Projektændring

FORLÆNGELSE AF KAJ 19 I FREDERICIA HAVN

Projektændringer

Dato: 10-03-2023

Figur 2-3: Kaj 19 projektet hvor den eksisterende Kaj 19 forlænges mod øst så længden fordobles. Det eksisterende havnebassin fyldes op for anvendelse som containeroplagsplads. Projektet respekterer sigtelinien ned gennem Norgesgade, som derved bibeholdes.

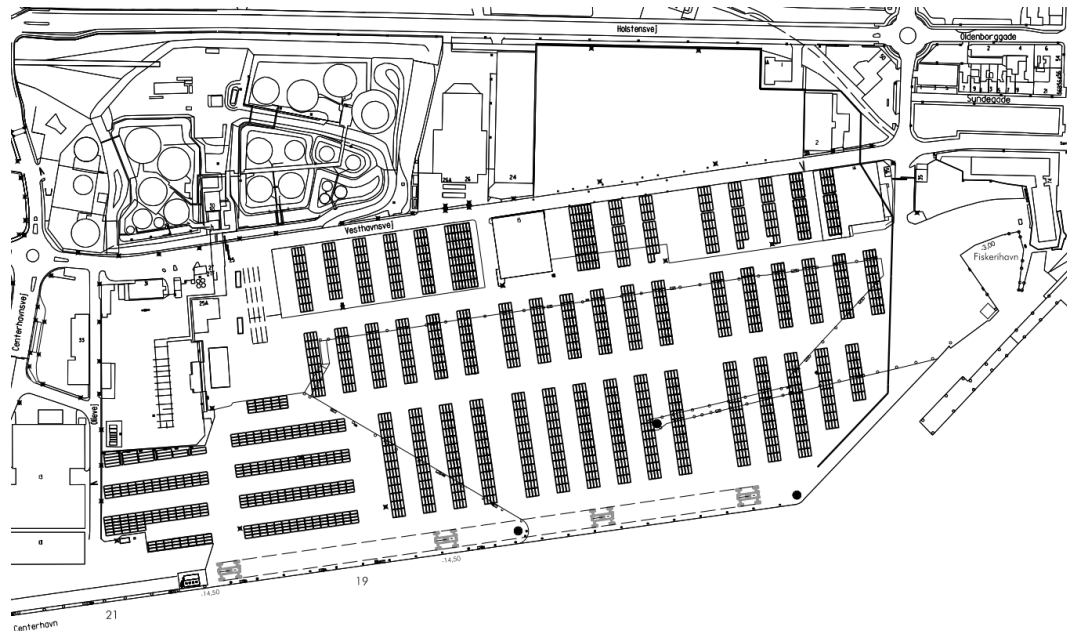
Der udføres ikke udskiftning af eksisterende havbund med sandfyld. Kajkonstruktionen ændres til en forankret kajvæg. Kajvæggen (frontvæg) vil blive udført som en kombivæg, bestående af primær- og sekundærelementer. De primære elementer består af boksprofiler mens de sekundære elementer består af spunsprofiler. Frontvæggen forankres i et niveau til en bagvæg, der udføres som spuns. Frontvæggen rammes til samme dybde som tidligere, men bagvæggen er blevet væsentligt kortere, hvilket mindsker rammearbejderne. Den færdige kaj vil fortsat se ud som i Figur 2-3.

Som følge af den nye løsning er rammearbejderne på åbent vand blevet mere end halveret, da:

- Det kun er frontvæggen der rammes på åbent vand.
- Bagvæggen rammes på land i sandfyld indfyldt bag frontvæggen.
- Modulmålet på frontvæggen er øget fra 1,2 m til 1,4 m, således der installeres mere væg pr. rammet spunsprofil.

Forankringen af kajvæggen udføres i kote ca. -2,0 á -3,0 m, når alle rammearbejderne for kajvæggen er afsluttet. Forankringsarbejderne skal udføres tørt, og havvandet i bassinet lænses derfor til kote ca. -3,5 á -4,0 m, hvilket giver anledning til bortledning af en forventet vandmængde på ca. 220.000 m³. Da der er tale om havvand ledes vandet ud i Lillebælt. Bassinet vil være omkranset af den nyetablerede frontvæg samt de eksisterende kajanlægs afskærende spunsvægge. Efter at vandet er lænset til kote -3,5 á -4,0, fastholdes vandspejlet i dette niveau således at forankringsarbejderne kan udføres tørt. Der forventes at skulle bortledes i størrelsesordenen 500 – 2.000 m³/døgn svarende til 5 – 20 l/s for at sikre tørholdelsen imens forankringsarbejderne pågår.

Bag den primære kajstrækning er betonbjælken/-pladen udvidet, hvilket medfører to pælerækker med en centerafstand mellem pælene i længderetningen på 2,8 m. Pælene vil blive rammet tørt bag frontvæggen.

Overfladelasten i den nordøstlige del af baglandet er øget fra 4,5 t/m² til 6,0 t/m², hvilket betyder, at der må opstables fire fyldte containere i stedet for tre fyldte containere og én tom container. Visuelt på havnen er der således ikke nogen ændring.

Figur 7. Område påvirket af lyd niveauer over adfærdsgrænsen (103 dB) for marsvin under nedramning af hhv. spuns og pæle i Fredericia Havn.

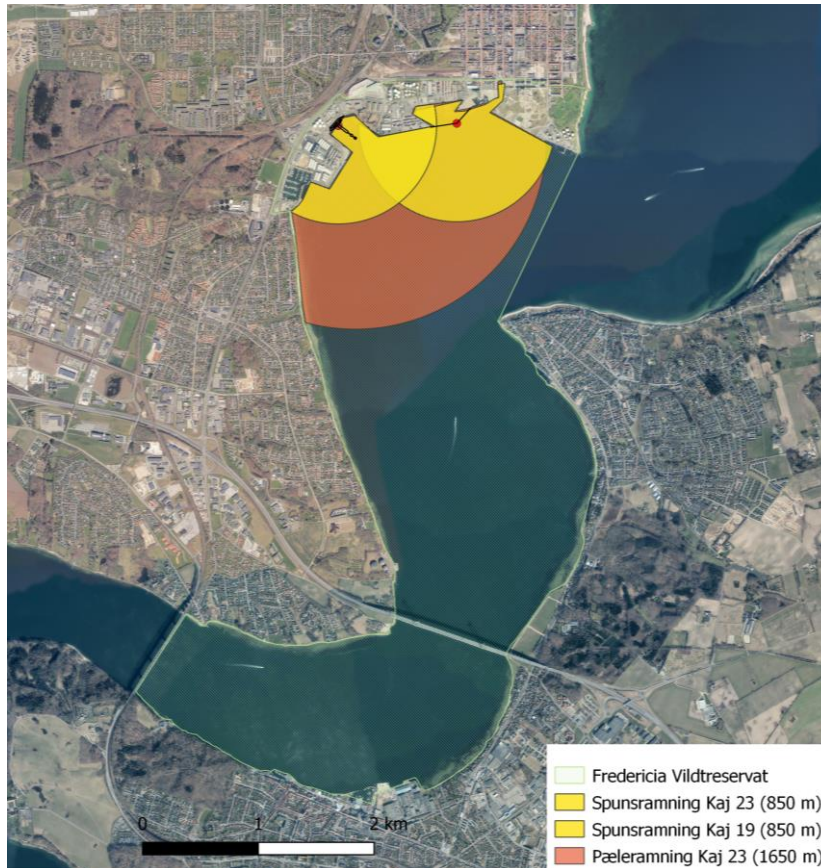
Ved Kaj 19 er rammearbejdet reduceret i forhold til det oprindelige projekt fra ca. 5 måneder til ca. 4 måneder. Dette skyldes at der ikke længere skal rammes to rækker spuns (cellefangedæmning) som i det oprindelige projekt. Rammearbejdet ligger uden for den sårbare periode for marsvin (maj til september). Ramningen foregår på hverdage i dagtimerne.

Der anvendes støj dæmpende foranstaltninger så påvirkningen reduceres mest muligt, for at minimere midlertidige tab af egnet habitat for marsvin, samt minimere afskæringen af Lillebælt. Ved Kaj 19 anvendes DBBC (Big Bubble Curtain) under spunsramningen. Der vil blive anvendt soft start ved ramning så marsvin ikke udsættes for pludselig skadelig støj.
